**Stavba: „ČIERNA NAD TISOU OHK – PRACOVISKO HRANIČNEJ KONTROLY
NA HP ČIERNA NAD TISOU“
- stanovisko**

Vec
Vyjadrenie

Stavba: „ČIERNA NAD TISOU OHK – PRACOVISKO HRANIČNEJ KONTROLY NA HP ČIERNA NAD TISOU“ PD pre SP (technická správa, SO.01 Administratívna budova - koordináčna situácia SO.04 Spevnené plochy)
- stanovisko

Situácia k vyjadreniu ŽSR

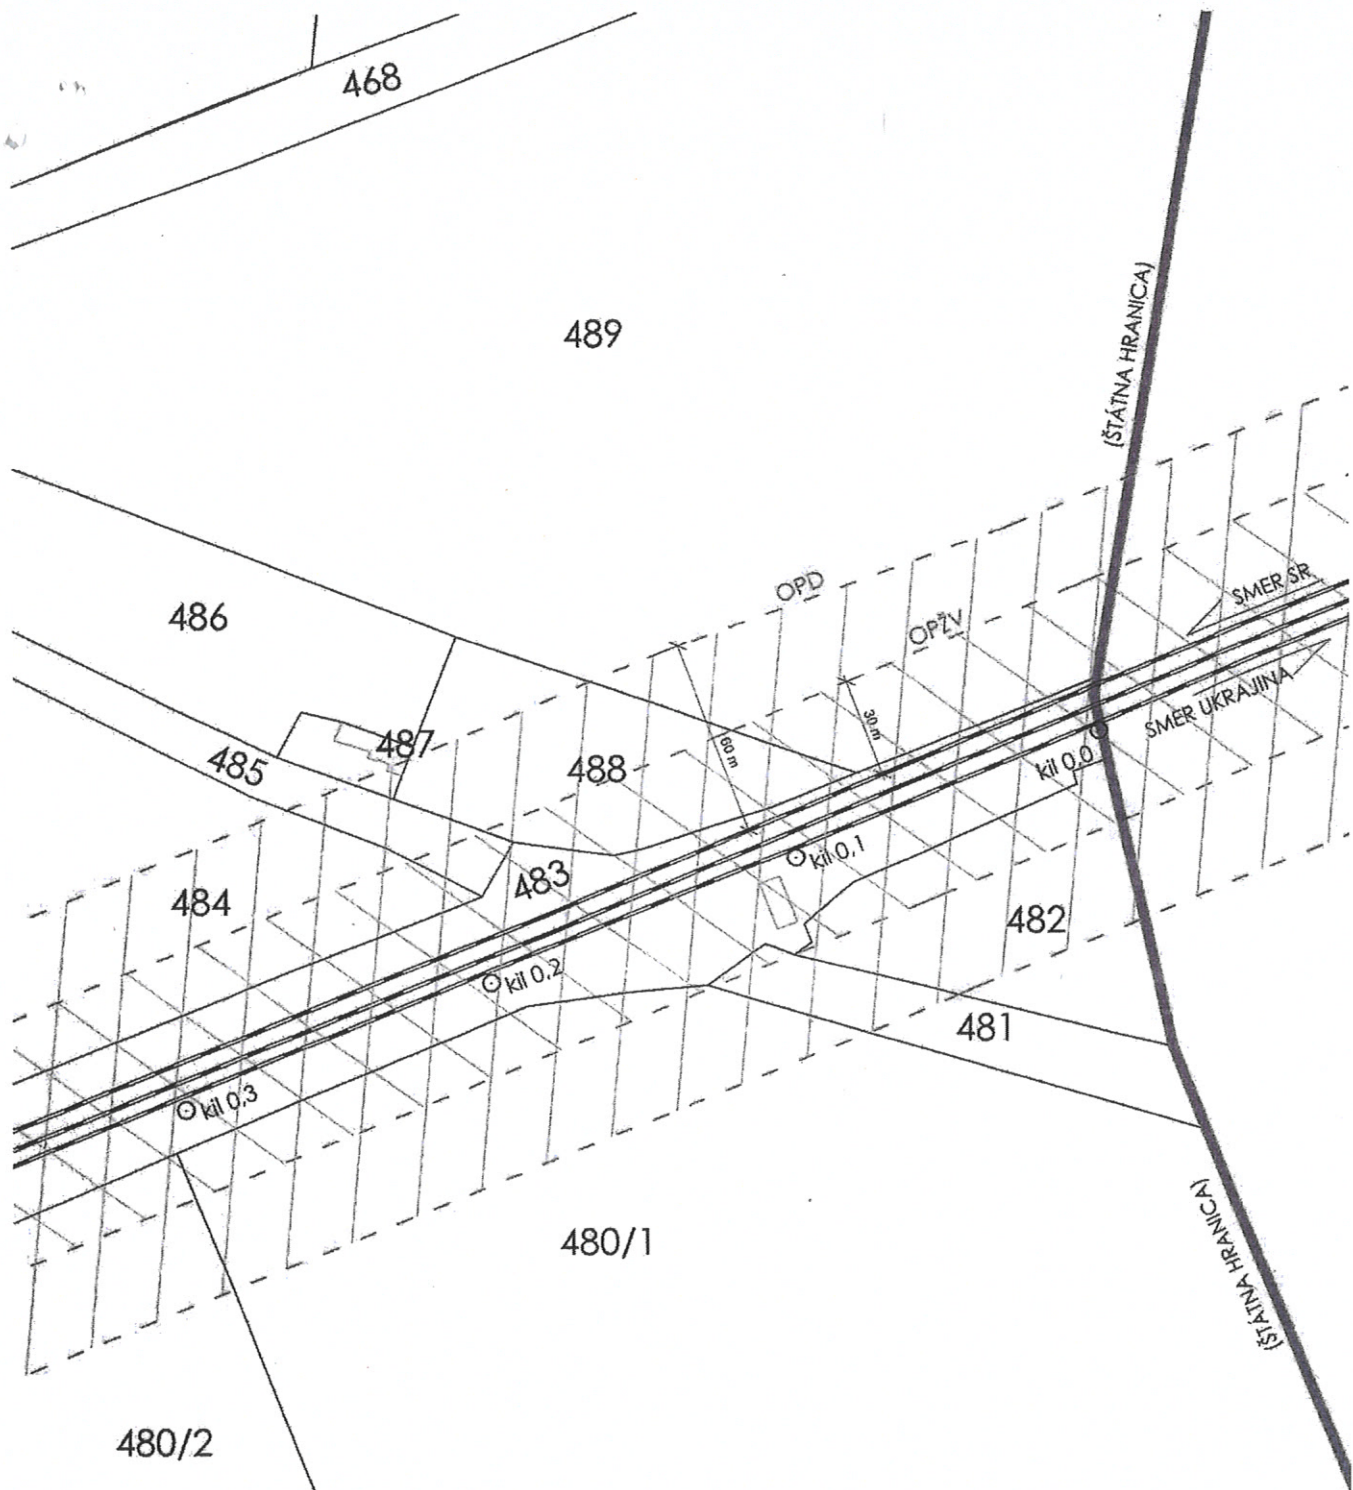
Pri realizácii stavby **dôjde k súbehu a križovaniu** s trasou **MK oznam. káblov (DOK, DK45)** ŽSR v našej správe. Pred zahájením prác je potrebné naše vedenie presne vytýčiť a riešiť jeho ochranu v zmysle STN736005, STN733050, STN347851, aby nedošlo k poškodeniu. Súčasťou nášho stanoviska je aj priložené vyjadrenie SMSÚ KT Košice č.j. 11/101/109/2019/KT MI s informatívne zakresleným vedením, ktoré žiadame rešpektovať.

a pri zemných prácach **dôjde k súbehu a križovaniu** s podzemnými vedeniami a zariadeniami **MK oznam. káb., (DOK, DK 45)**, ktoré je chránené ochranným pásmom.

Pred zahájením zemných prác žiadame previesť vytýčenie našich káb. vedení.
